Modulo per la presentazione delle osservazioni per i piani/programmi/progetti sottoposti a procedimenti di valutazione ambientale di competenza statale

ID:10462 - Progetto di un impianto eolico denominato "LUCE" costituito da n. 12 aerogeneratori di potenza unitaria pari a 7,2 MW, per una potenza complessiva pari a 86,4 MW e relative opere di connessione alla RTN, da realizzarsi in Località Loie nel Comune di Riccia (CB)

OSSERVAZIONI di ITALIA NOSTRA APS Sezione di CAMPOBASSO

Codice procedura ID 10462 -

CRITICITA' DEL PROGETTO SOTTO ALTRI ASPETTI

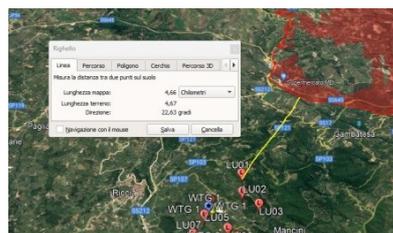
Rispetto alle aree tutelate ex art. 142 d.lgs. 42/2004, la pala LU09 ricade interamente in un'area boscata, mentre ben altre 5 pale si collocano ad una distanza variabile tra i 12 e i 112 mt. dalle zone boscate: LU12 a circa 112 metri; LU10 a circa 108 metri; LU07 a circa 37 metri; LU02 a circa 30 metri; LU01 a circa 100 metri (le pale L11 e L12 ricadono in prossimità del bosco di Castelvetero e del bosco Mazzocca, entrambi tutelati: zone ZPS E ZSC).

Anche alcune porzioni delle piazzole e della viabilità ricadono in zona boschiva; numerosi tratti del cavidotto, inoltre, attraversano vari territori coperti da boschi tutelati ai sensi della citata normativa. **Risulta di tutta evidenza che per la realizzazione dell'opera necessiterebbe il taglio di un numero rilevante di alberi sia all'interno delle aree boscate che in prossimità delle stesse.**
